Fra: "post@tyholmen.no" <post@tyholmen.no>
Sendt: mandag 28. september 2026 15:30:09
Til: "Flatland, Håvard" <Havard.Flatland@grimstad.kommune.no>
Kopi: "esben@giljebyggraadgivning.no" <esben@giljebyggraadgivning.no>
Emne: SV: BYGG-26/00585
Importance: High

Søknad marivoldveien 52

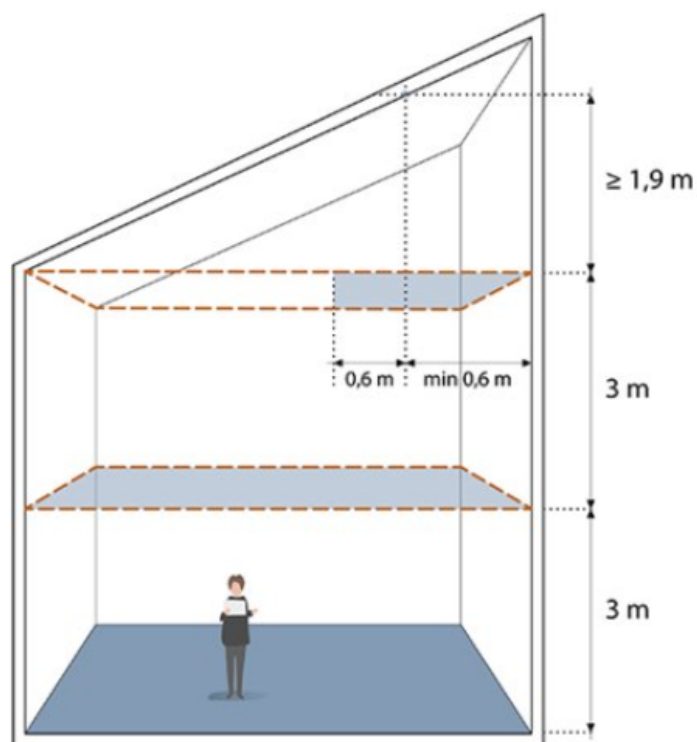
Vi ikke kan akseptere et uvisst rom og et uvisst areal. Vi kan da ikke godkjenne noe vi ikke vet hva vil bli eller om oppfyller kravet til Tek.

Dette er ikke et uvisst rom og et uvisst areal. Det er målsatt i plan og snitt på de siste oversendte tegningene, og jeg har også tegnet inn en mulig plassering av teknisk utstyr, selv om dette ikke er ferdigprosjektet. (Sikringsskap bør stå i hovedteajsen, for den kan man trenge en lettere tilgang til). Slik jeg oppfatter det, så er arealet/rommet/volumet eller hva man skal kalle det, i tråd med kravene i TEK, da det oppfyller funksjonen det er tiltenkt.
